2023年7月7日

三菱マヒンドラ農機株式会社

コンバインのリコール届出(届出番号:5324)に関するお知らせ

●識別マークの位置：

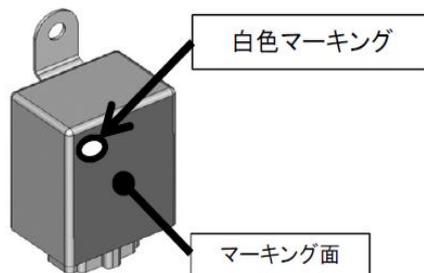
改善措置実施後は下図の通り、ターンユニットに白色マーキングを行う。

- ①全車両、ターンユニットを交換し規定の機能を持つ方向指示器にする。
- ②全車両、ターンユニットおよびハーネスを追加し規定の機能を持つ方向指示器にする。
